製品仕様変更のご案内

このたび、「バネポストコネクタ/バネポストコネクタ2」につきまして、アイテムNo.および仕様の変更を行うことになりましたので、それに伴う変更点を下記の通りご案内いたします。

GFJ-B10		GFJ-D93		GFJ-F86

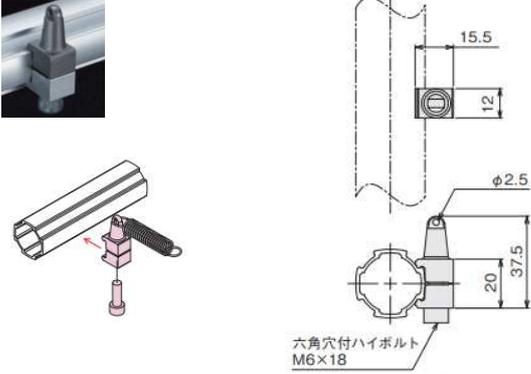
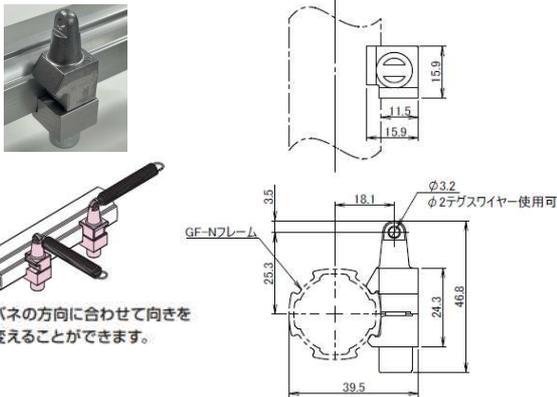
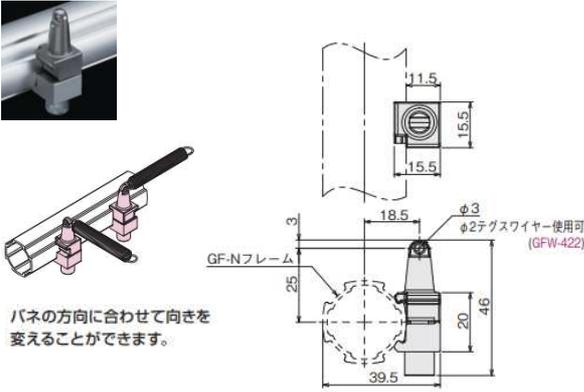
- ・アイテムNo. **上記のとおり変更**
- ・製品名称 **上記のとおり変更**
- ・価格 **上記のとおり変更**
- ・フックの材質 現行品:ステンレス⇒ 新製品:**アルミ(ADC12)**
- ・質量・製品形状 別紙【製品寸法図】をご参照ください。
- ・構成部品 上記構成部品内容をご参照ください。
